Informe Consolidado de Solicitud de Aclaraciones, Rectificaciones y/o Ampliaciones a la Declaración de Impacto Ambiental del Proyecto “Nueva Línea 2x220 kV Don Goyo - La Ruca”.

Nombre del Titular : GOYO TRANSMISORA DE ENERGIA S.A.
Nombre del Representante Legal : Alan Heinen Alves Da Silva.
Dirección : Avenida Apoquindo N°4.501, Piso N°15, Comuna de Las Condes, Región Metropolitana.

El presente Informe Consolidado de Solicitud de Aclaraciones, Rectificaciones o Ampliaciones a la Declaración de Impacto Ambiental del proyecto “**Nueva Línea 2x220 kV Don Goyo - La Ruca**”, contiene las observaciones generadas en virtud de la revisión de la DIA.

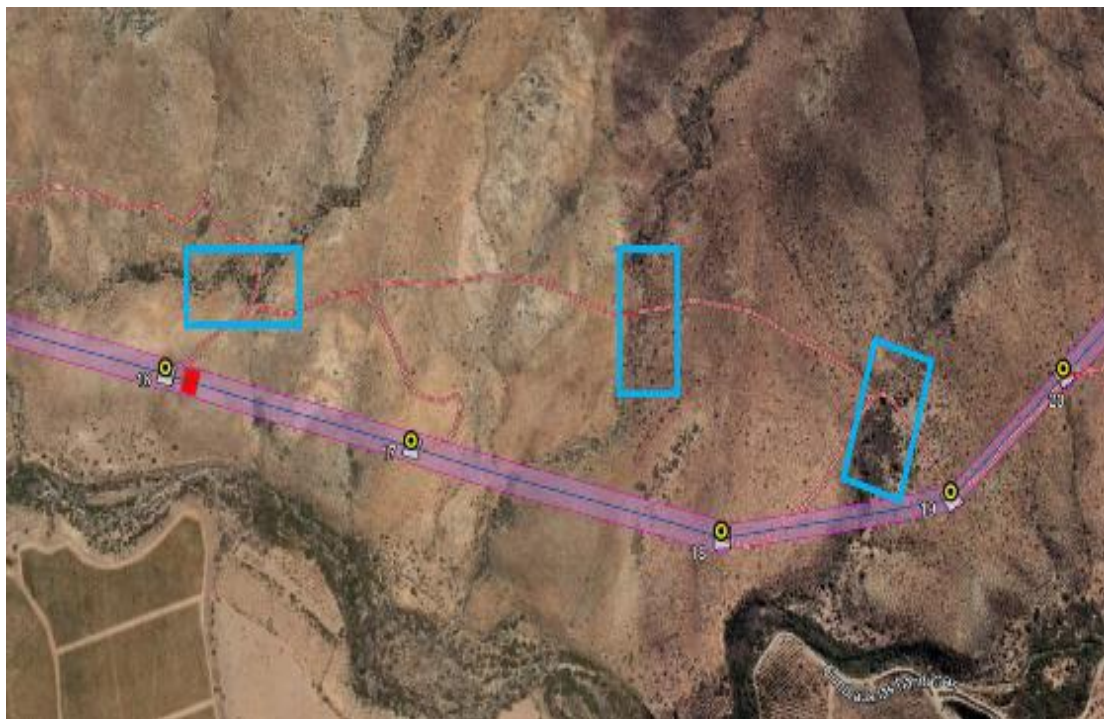
El proyecto de nueva línea de transmisión considera la construcción de nuevos caminos de acceso a las torres (estructuras) y el mejoramiento de vías de acceso ya existentes, el titular declara específicamente sólo el atraveso de cauce natural (Quebrada Las Bandurrias) que permitiría el acceso a la estructura N°16 (Anexo N°2-5 hidrología parte 2 en carpeta *figuras y planimetría*, carpeta *anexos figura*, archivo *atraveso de cauce*), sin embargo, esta modificación no está graficada en el archivo KMZ general el proyecto. Se solicita actualizar en KMZ antes señalado.

A su vez, respecto a los permisos ambientales sectoriales, en el Anexo N°2-5 de la DIA, Hidrología Parte 1, *caracterización ambiental de hidrología*, cuyo objetivo es identificar los principales cauces, no incluye lo establecido en la Resolución Exenta DGA N°135/2020, que determina aquellas obras y características que deben o no deben ser aprobadas por la Dirección General de Aguas en los términos señalados en el artículo 41 del Código de Aguas. Por lo anterior, se solicita analizar y complementar a lo menos las conclusiones de este anexo, toda vez que el titular realiza análisis de cauces, sin considerar las fuentes de información oficiales al respecto (Resolución Exenta DGA N°135/2020), las que determinan aquellas obras que requieren de la presentación de los PAS pertinentes que correspondan. Por tanto, se solicita al titular:

Figura N°1 y N°2. Posible modificación de cauces naturales identificados en el emplazamiento del proyecto (fuente: Anexo N°1-02 de la DIA, Layout General del Proyecto en Google Earth).

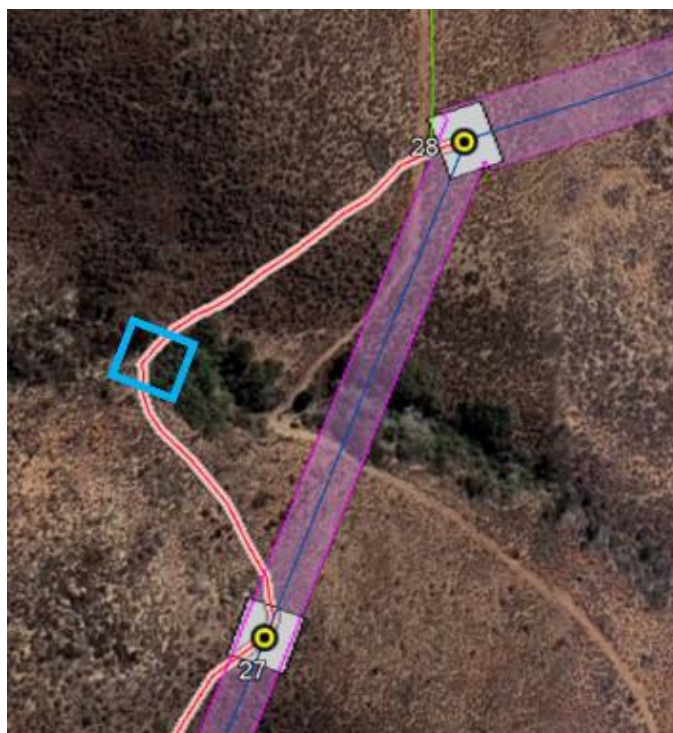
- 7.1.1. Ampliar los antecedentes presentando la memoria de cálculo del caudal de porteo de cada uno de los cauces atravesados por las partes y obras de los caminos de acceso del proyecto, que luego del análisis de la Resolución Exenta DGA 135/2020 sean aplicables.
- 7.1.2. Presentar perfiles transversales topográficos escalados que incluyan: suelo perfilado y compactado, material compactado, canaleta, cauce y eje hidráulico. Además, deberá presentar claramente la posición y distancias (metros) del camino en el cauce, incluyendo el eje hidráulico.
- 7.1.3. Una vez analizada las intervenciones de cauce por caminos de acceso, deberá evaluar la aplicabilidad de los PAS correspondientes y, de corresponder, presentar los antecedentes de conformidad a lo dispuesto en el Reglamento SEIA y en las guías trámite correspondientes.

En consecuencia, se hace presente al Titular lo señalado por el inciso segundo del artículo 41 del Código de Aguas que establece: “...se entenderá por modificaciones no sólo el cambio de trazado de los cauces mismos, sino también la alteración o sustitución de cualquiera de sus obras de arte y la construcción de nuevas obras, como abovedamientos, pasos sobre o bajo nivel o cualesquiera otras de sustitución o complemento”, por lo que los atraviesos deben ser informados, sean estos aéreos, superficiales y/o subterráneos, y estén asociados a cauces entubados/abovedados o abiertos, y por tanto están sujetos a permiso ambiental sectorial en el presente proceso de evaluación de impacto ambiental.

En relación con lo anterior, se informa al titular que el área donde se ubica el proyecto de nueva línea de transmisión y analizadas las imágenes satelitales, se pueden identificar geoformas que corresponderían posiblemente a cauces definidos en carta IGM y/o a cauces que se activarían ante eventos de precipitación. Por tanto, se solicita evaluar la aplicabilidad de los PAS correspondientes sobre los distintos caminos de acceso, según lo establecido en la Resolución Exenta DGA N°135/2020. De corresponder, se solicita al titular presentar los antecedentes en conformidad a lo dispuesto en el Reglamento SEIA y en las guías trámite correspondientes.
